ГОСУДАРСТВЕННЫЙ  
ИНСТИТУТ ПО ПРОЕКТИРОВАНИЮ  
СИГНАЛИЗАЦИИ, ЦЕНТРАЛИЗАЦИИ,  
СВЯЗИ И РАДИО  
НА ЖЕЛЕЗНОДОРОЖНОМ  
ТРАНСПОРТЕ

# УКАЗАНИЕ

№ 1247/1338 от 10.07.95 г.

Корректировка технических  
решений 419114-СЦБ-ТР

Рис.1

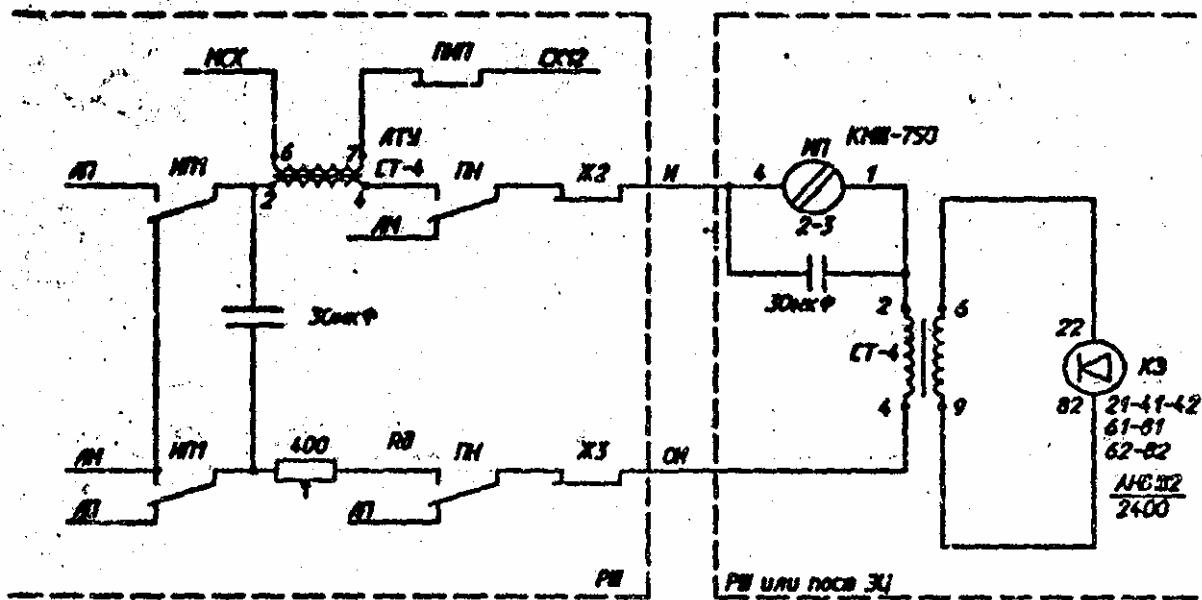
1.1. Там, где монтаж по техническим решениям 419114-СЦБ-ТР еще не выполнен предлагается, при наличии только одного реле ИП (на сигнальной установке) выполнить схему по рис.1.

В этой схеме реле К3 устанавливается типа АНВЦ2-2400. Суммарное сопротивление линии и сопротивления  $R_d$  для исключения резонансных явлений должно быть ~500 Ом.

Рис.2

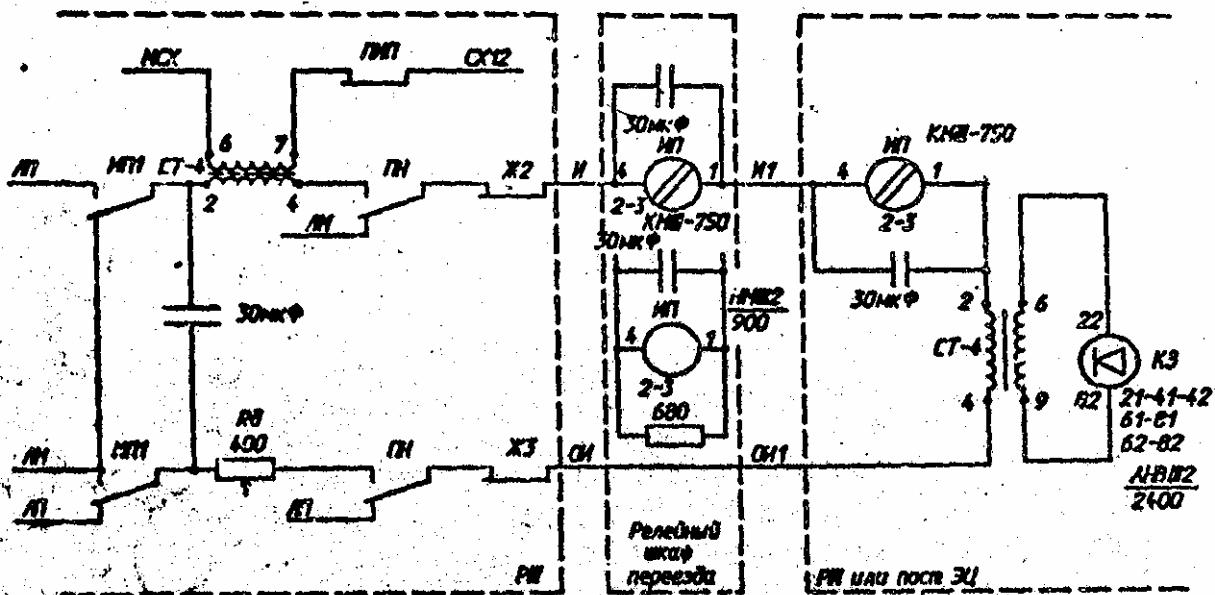
1.2. При наличии двух реле ИП в схеме (одного в релейном шкафу переезда, другого на сигнальной установке). Схема должна быть выполнена по рис.2 (в том случае, если схема была выполнена по техническим решениям 419114-СЦБ-ТР, она должна быть переделана в соответствии с рис. 2).

Реле КЗ - типа АНВШ2-2400. Суммарное сопротивление линии и сопротивления Rd должно быть ~500 Ом. Первичная обмотка

трансформатора для реле КЗ по сравнению с техническими решениями 419114-СЦБ-ТР должна быть включена на выводы 2-4. В случае, если в релейном шкафу переезда реле ИП установлено типа НМШ2-900, параллельно реле необходимо так же включить сопротивление 680 Ом мощностью 7,5 Вт и выше типа С5-35В или ПЭ, ПЭВ.

Рис.3

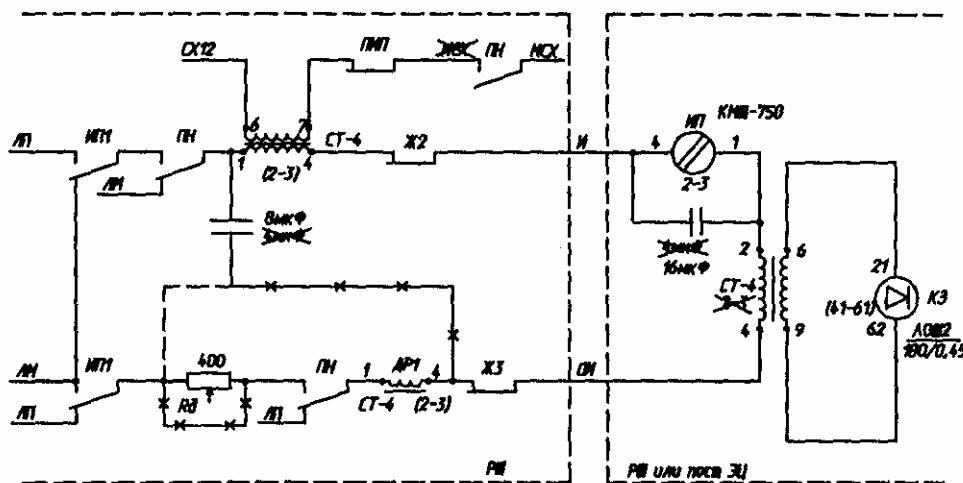
1.3. Там, где монтаж при наличии одного реле ИП выполнен по техническим решениям 419114-СЦБ-ТР, следует внести изменения в соответствии с рис.3.

Суммарное сопротивление линии и сопротивления  $R_d$  должно быть ~500 Ом. Первичная обмотка трансформатора реле КЗ должна быть включена на выводы 2-4. Тип реле КЗ сохраняется. (Изменения по рис.3 целесообразно выполнить и в тех случаях, когда вибрации нейтрального якоря реле ИП не наблюдается, т.к. она может появиться при замене реле или изменении характеристик схемы под влиянием изменения климатических условий).

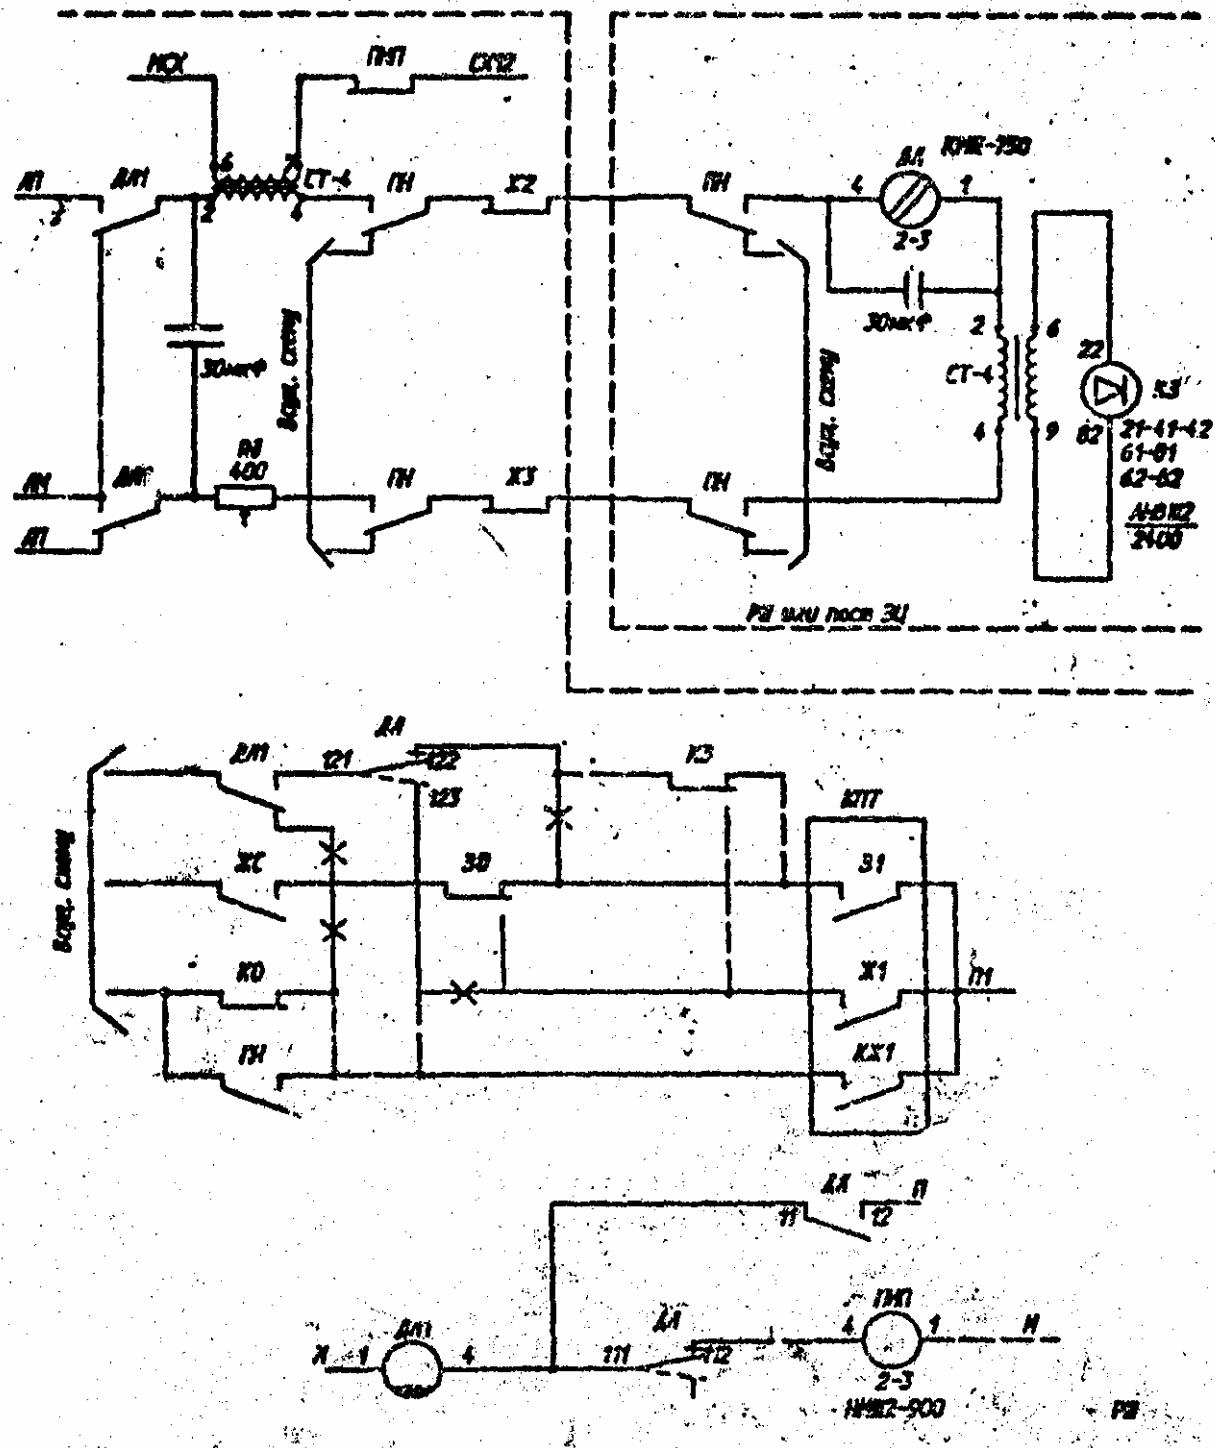
2. Включение реле КЗ для четырехзначной двухшаговой АБ переменного тока при наложении переменного тока на провода Л, ОЛ выполняется аналогично (например, альбом АБ-2-4К-77) рис.4.
